改善箇所説明図

改善の内容

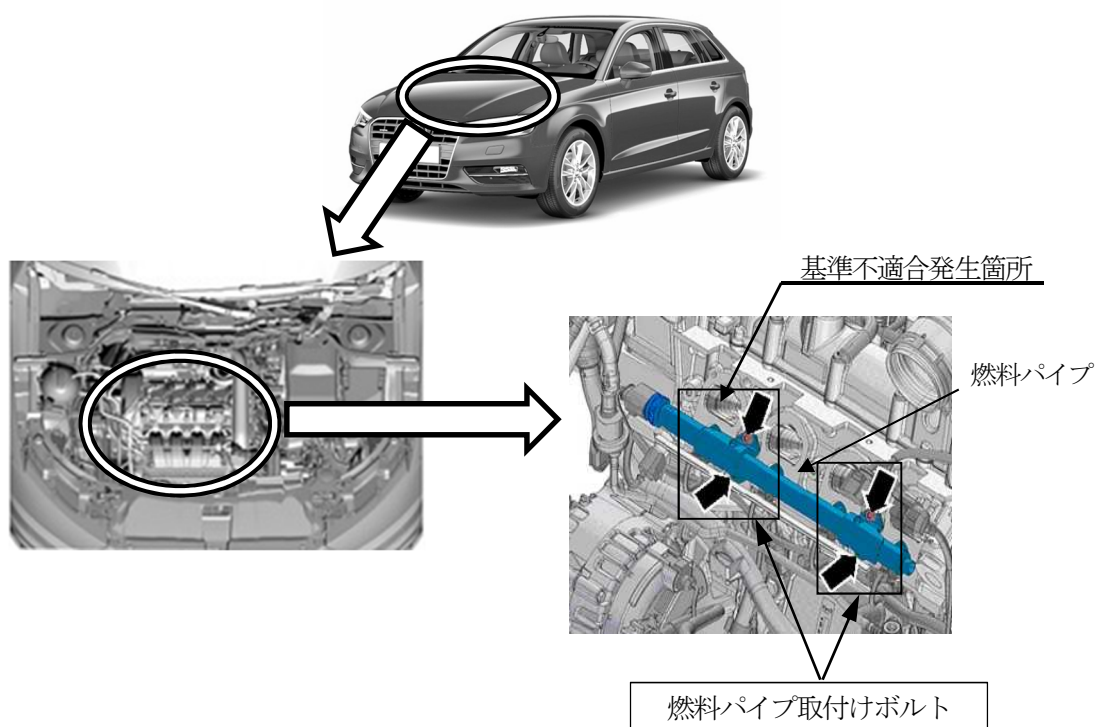
原動機に装着されている燃料パイプの取付けボルトにおいて、締め付けトルク的设计値が不適切なため、走行振動等により当該ボルトが緩むものがある。そのため、燃料漏れにより、ガソリン臭の発生とともに、エンジン制御システム故障の警告灯が点灯し、最悪の場合、走行不能になるおそれがある。

全車両、燃料パイプ取付けボルトを新品へ交換し、規定トルクで締め付ける。
